Wola Uhruska, dnia 13.09.2022 r.

Znak sprawy: **RRG.271.18.2022**

dotyczy: postępowania o udzielenie zamówienia publicznego na zadanie: „**Budowa Gminnego Centrum Ratownictwa w Woli Uhruskiej**”.

Rysunek 1: Przykładowy wygląd

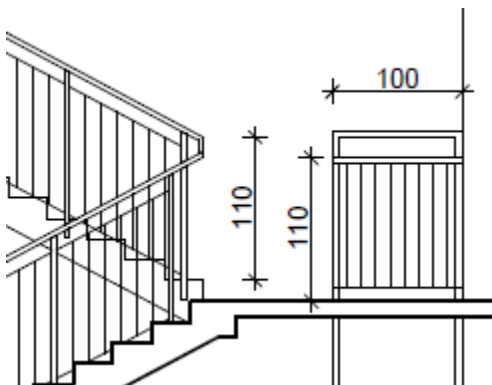
13. Prosimy o zestawienie balustrad wewnętrznych oraz podanie materiału z jakiego mają być wykonane wraz z wymiarami.

Maksymalny prześwit lub wymiar pomiędzy elementami wypełnienia balustrady 0,12m.

Elementy balustrady:

- **pochwyty: rury średnicy 40mm,**
- **słupki rury: średnica 35mm, rozstaw co 100cm, mocowane na kołki rozporowe do podłoża,**
- **pas górni i dolny – płaskowniki 30x8mm spawane do słupków,**
- **wypełnienie – pręty średnicy 12mm w odstępach co 12cm,**

Wszystkie elementy malowane farbą olejną. Przed wykonaniem balustrad i poręczy dokonać wymiarów z natury.

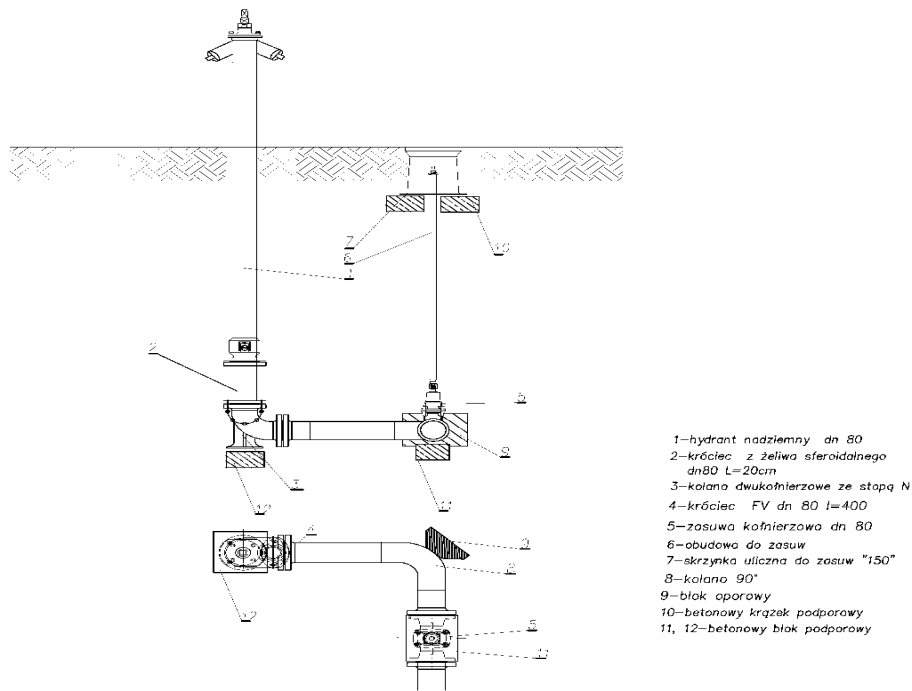
2. *W dokumentacji projektowej branża sanitarna zewnętrzna, instalacja kanalizacji sanitarnej i deszczowej zaprojektowana jest studzienka rewizyjna DN 1000. W przedmiarze robót sanitarnych, w pozycji numer 10 przewidywana jest dostawa i montaż studzienki rewizyjnej z kręgów betonowych o śr.1200 mm. Prosimy o wskazanie i doprecyzowanie, którą ze studzienek należy przyjąć do wyceny?*

Studzienka rewizyjna DN 1000.
